**REPÚBLICA DE CHILE
DIRECCIÓN REGIONAL
SERVICIO DE EVALUACIÓN AMBIENTAL
REGIÓN DE ATACAMA**

**RESUELVE CONSULTA DE PERTINENCIA DE INGRESO
AL SEIA, PROYECTO “ACTUALIZACIÓN
TECNOLÓGICA DEL PROYECTO PARQUE EÓLICO
CABO LEONES III”.**

RESOLUCIÓN EXENTA.

- **Ajuste de Posicionamiento de Aerogenerador N° 44**

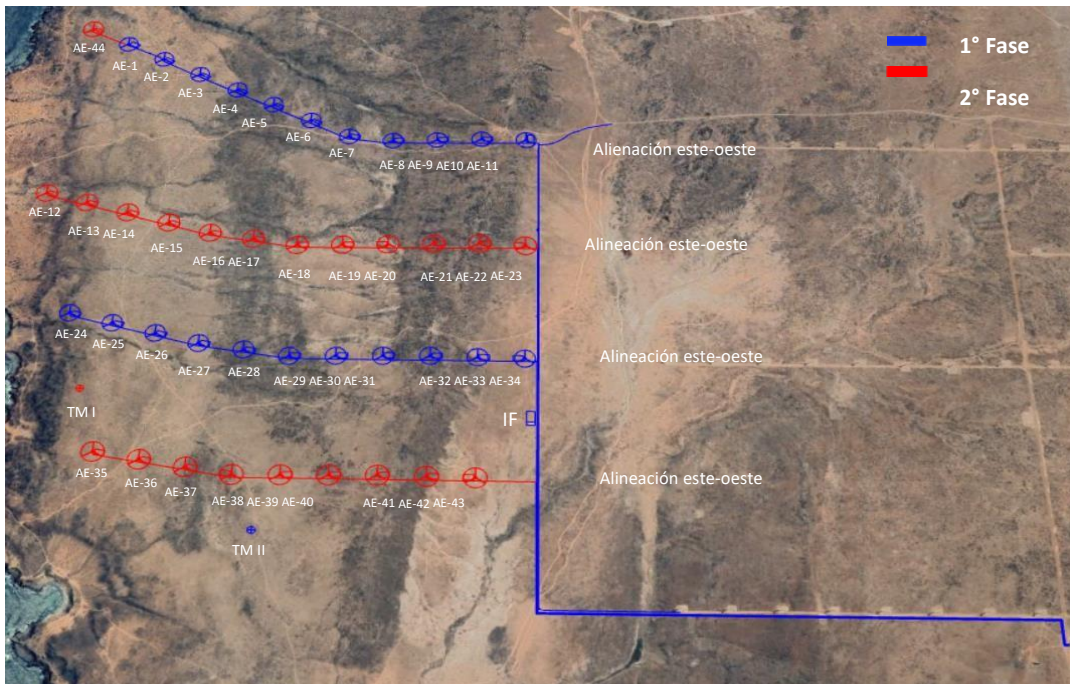
Con el objeto de maximizar el aprovechamiento del recurso eólico de la zona de proyecto y dado que se encontraba en una zona de bajo recurso dentro de la alineación este-oeste N°4, se ha considerado la reubicación del aerogenerador N°44 al oeste de la alineación este-oeste N°1, sector que presenta mejores condiciones de viento.

En la siguiente tabla se muestran las coordenadas del aerogenerador N°44 RCA 126/2018 aprobada y situación final con solicitud requerida.

Aerogenerador	RCA N°126/2018		Situación final con solicitud requerida	
	Coordenadas UTM (WGS84 - 19S)		Coordenadas UTM (WGS84 - 19S)	
	Este	Norte	Este	Norte
AE-44	258.593	6.796.612	255.511	6.800.392
